Risposta all'atto delegato complementare (CDA) Sottoposto a segreto fino alla pubblicazione su 24 gennaio 2022

Contesto di questo rapporto

Riepilogo dei punti chiave di feedback della piattaforma

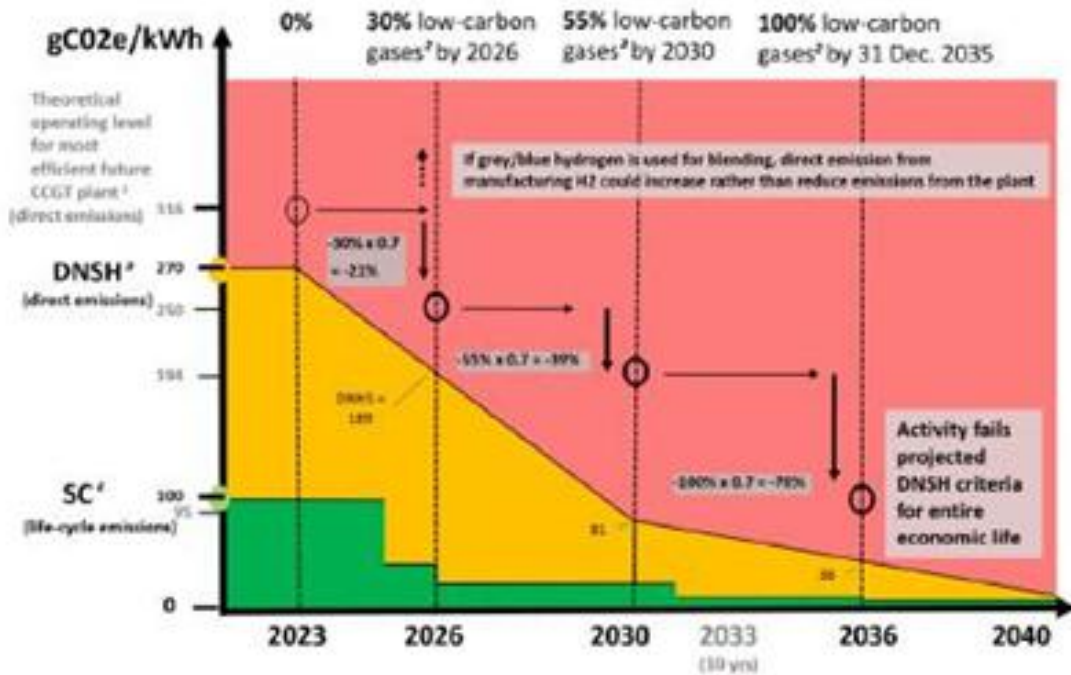
Per quanto riguarda il criterio 1 (b) vi è un ampio consenso sul fatto che i TSC non costituiscano un contributo sostanziale alla mitigazione del cambiamento climatico per le attività economiche di cui ai punti 4.29, 4.30 e 4.31 e che di fatto propongano un livello di prestazione che, anche in ipotesi prudenti, continuerà fallire. Non danneggiare in modo significativo l'obiettivo di mitigazione dei cambiamenti climatici durante la vita economica dell'attività. Vedere il diagramma 1 di seguito.

Il criterio 1 (b) e le condizioni di prestazione aggiuntive introducono un approccio diverso da altre TSC della tassonomia. L'analisi dei membri della piattaforma dimostra che è improbabile che gli asset di gas fossile che fanno affidamento su questi TSC raggiungano mai un livello di prestazione di contributo sostanziale⁷. Considerando gli elementi aggiuntivi di 1 (b) sono evidenti le seguenti limitazioni:

- In conseguenza della soglia di capacità di **550 kg/kW in media su 20 anni, non esiste un tetto massimo di emissione effettivo nei primi anni di esercizio** e i miglioramenti delle prestazioni previsti dalle TSC della tassonomia non sono vincolanti per un operatore di attività.

- Ci sono diversi problemi di usabilità per i mercati finanziari dovuti a queste limitazioni, ma **la questione chiave è che tutti i miglioramenti delle prestazioni per lo strumento finanziabile si verificherebbero solo negli anni futuri (2026, 2030, 2035 o dopo) anche se l'allineamento tassonomico dell'attività sarebbe riconosciuto subito**. Ad esempio, se l'impianto è stato finanziato come tassonomia allineata tramite strumenti di finanza sostenibile ma non riesce a ottenere i miglioramenti, non sarebbe possibile riclassificare i fondi già investiti come non allineati a tassonomia retrospettivamente. Inoltre vi è una dipendenza dalla disponibilità di combustibili a basse emissioni di carbonio per soddisfare i criteri di prestazione e le emissioni del ciclo di vita dell'utilizzo di tali combustibili non sono incluse nei criteri.

- Inoltre, non ci sono disposizioni di verifica sufficienti per garantire che si verifichino riduzioni delle emissioni. L'approccio non è idoneo a riconoscere l'allineamento fatturato/intera attività con la tassonomia quando le emissioni sono elevate e non soddisfano la soglia del ciclo di vita di 100 g CO₂e/kWh.

Vi è un ampio consenso tra i membri della piattaforma sul fatto che questo approccio non può essere utilizzato per definire un contributo sostanziale alla mitigazione del cambiamento climatico.

Analisi della bozza dell'Attività 4.29 CDA TSC 1b per l'energia a gas più efficiente conosciuta. La modellazione dei Membri della Piattaforma mostra quella proposta di Criterio 1.b) che la Piattaforma ha respinto, anche nel caso di potenza a gas più efficiente (CCGT) noto, che in pratica è improbabile che venga raggiunto a causa dei vincoli operativi della proposta, **è tutt'altro che un livello di prestazioni Green**, e infatti inizia, e continua, a causare un danno significativo all'obiettivo del cambiamento climatico misurato rispetto ai criteri attuali e previsti, **anche dopo il 2036**. Livelli di produzione di gas serra più tipici per un nuovo moderno impianto a gas sarebbero significativamente superiori a quelli qui mostrati. Maggiori informazioni si trovano nel rapporto di sintesi a partire da pagina 24, sezione 2.6.

Raccomandazione : il criterio 1.b) è eliminato e il criterio 1.a) **100 g CO2e/kWh sulla base del ciclo di vita è mantenuto in quanto si tratta dell'approccio scientifico e tecnologicamente neutro**, coerente con altre attività energetiche nell'attuale atto delegato sul clima. Qualsiasi criterio per le emissioni di gas a effetto serra superiori a 100 g CO2e/kWh sulla base del ciclo di vita potrebbe utilizzare un trattamento tassonomico alternativo come una performance intermedia (o zona ambra) in qualsiasi tassonomia estesa oltre il verde (con la proposta finale della piattaforma pubblicata nelle prossime settimane).

Grafico della curva di caduta per la bozza dell'attività CDA 4.29 TSC 1b:

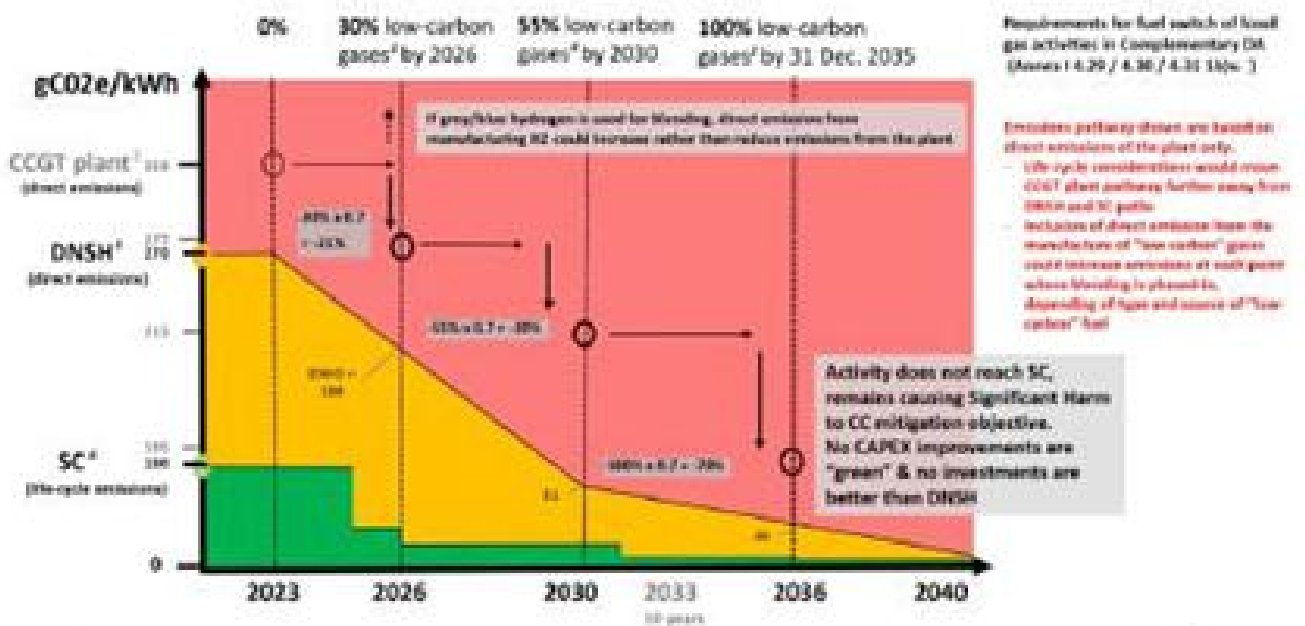
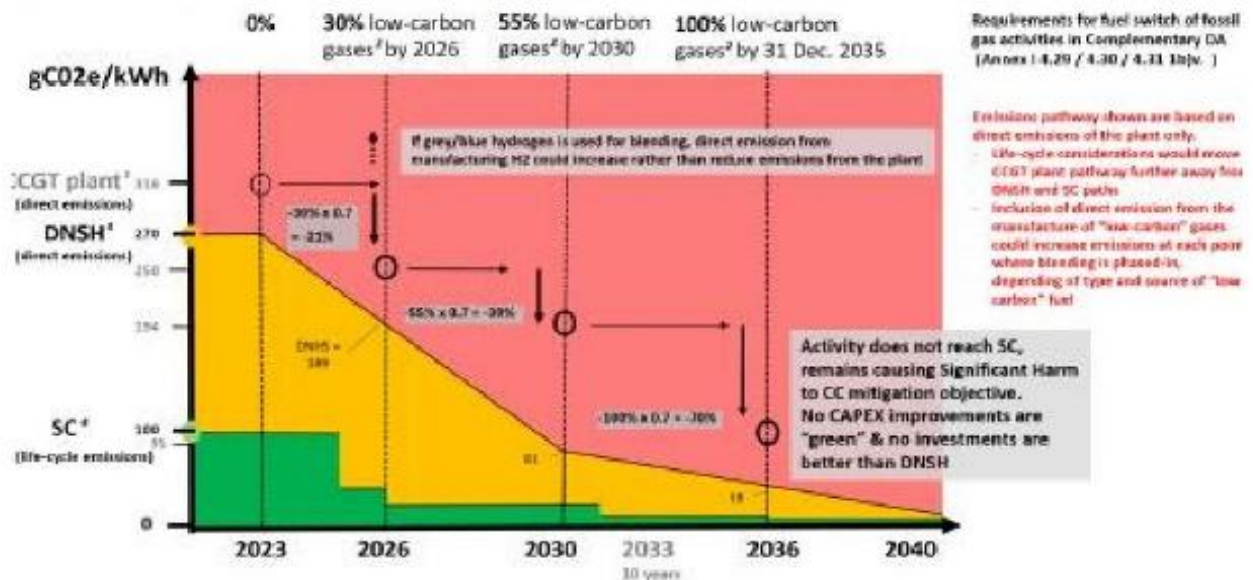
La modellizzazione , che presenta le prestazioni delle emissioni anno su anno di un impianto e non le emissioni medie nel corso della vita dell'asset , indica che la proposta CDA per l'energia convenzionale alimentata a gas inizia e continua a causare danni significativi per > 10 anni e non è né una transizione verde né intermedia anche dopo il 2036 (il che significa prestazioni migliori del DNSH che migliorano per rimanere al di sotto del DNSH previsto).

Reporting : l'intera attività/asset/impianto non è verde in nessun momento della sua vita rispetto ai criteri SC esistenti e previsti; e nessun miglioramento CAPEX potrebbe essere segnalato come verde ai sensi dell'articolo 8

¹ Emissioni CCGT: **calcolo delle emissioni dirette di CO2 per un tipico CCGT convenzionale di 350 gCO2e/kWh** (secondo [IPCC AR5 WG3 allegato III, 2018](#)). A seconda delle condizioni di esercizio e del fattore di carico/ore di esercizio, le prestazioni di emissione possono essere ancora più elevate, in particolare ai fini del picco di spedizione. (Anche se si presumessero tassi di efficienza più noti del 64%, per i futuri CCGT più efficienti in arrivo e supponendo che tali prestazioni teoriche siano state raggiunte, a quel punto sarebbe importante utilizzare un valore DNSH previsionale dalla media della rete UE e della linea DNSH dovrebbero essere tracciati più bassi in quanto la media è già notevolmente diminuita. Si è quindi deciso per questa modellizzazione di utilizzare sia i criteri DNSH della media di rete fissati nel 2020, ora nella DA sul clima, sia i 350gCO2e/kWh per il CCGT **Tuttavia, per verificare la sensibilità delle ipotesi a un livello iniziale di emissioni inferiore per il CCGT, anche se il valore iniziale di 316gCO2e/ è probabilmente incompatibile con la modalità di funzionamento proposta (impianti di riserva) ed è un livello teorico di prestazione difficilmente realizzabile nella pratica, è stata realizzata una seconda curva decrescente con intensità delle emissioni CCGT a partire da gCO2e/kWh 316 g nel 2023. Questa curva decrescente aggiuntiva per un CCGT teorico di L'efficienza gh è mostrata di seguito. Indica la stessa conclusione, ovvero che **il CCGT inizierebbe e continuerebbe a funzionare a un livello di prestazioni che non soddisfa le soglie DNSH iniziali o previste per tutta la sua vita economica. (2026: 250 g, 2030: 194 g, 2036: 95 g).****

² Il presupposto predefinito sul risparmio di emissioni di gas a basse emissioni di carbonio è che **la riduzione del 70% delle emissioni del ciclo di vita SECONDO la direttiva UE rivista sul gas 2021 COM (2021)803 equivale a una riduzione del 70% delle emissioni in uscita**. Da notare che i gas miscelati potrebbero avere una riduzione % più elevata, anche se ci sarebbero pochi incentivi a produrre tali "combustibili con emissioni di carbonio ancora inferiori" poiché non ci sarebbe un'etichetta migliore disponibile per giustificare costi di produzione aggiuntivi. In alternativa, poiché non viene fornita alcuna definizione di questi combustibili e le emissioni del ciclo di vita della produzione e fornitura di combustibili a basse emissioni di carbonio/rinnovabili **potrebbero non essere catturate o solo in parte, la riduzione del 70% è considerata un'ipotesi di modellizzazione prudente e solida.**

³ Assunzione DNSH: riduzione del DNSH secondo la riduzione del 70% delle emissioni nel settore energetico entro il 2030 (anno di riferimento 2015) e decarbonizzazione del settore energetico dell'UE entro il 2040 (limitato a 10 g) in linea con [gli obiettivi climatici dell'UE 2030](#) e [la valutazione d'impatto della CE](#). Alternativa _

Grafico della curva di caduta per la bozza dell'attività CDA 4.30/31 TSC 1b:

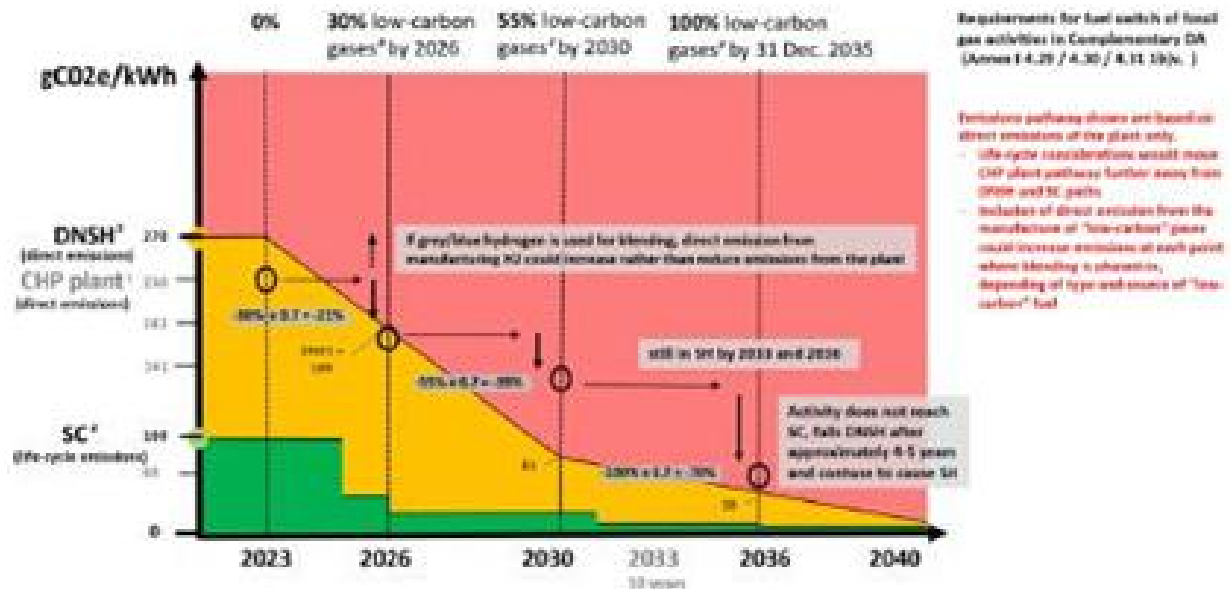
La modellizzazione, che presenta le prestazioni in termini di emissioni anno su anno di un impianto e non le emissioni medie nel tempo di vita dell'asset, indica che la proposta CDA per la cogenerazione di calore ed elettricità (CHP) e il teleriscaldamento/raffreddamento inizia meglio delle prestazioni DNSH ma lontano da SC (Verde) e la transizione nella proposta non è sufficientemente ambiziosa per evitare di fallire Do No Significant Harm entro 5 10 anni

Reporting: l'intera attività/asset/CCGT non è verde in nessun momento della sua vita se confrontata con i criteri SC esistenti e previsti; e nessun miglioramento CAPEX potrebbe essere segnalato come verde ai sensi dell'articolo 8.
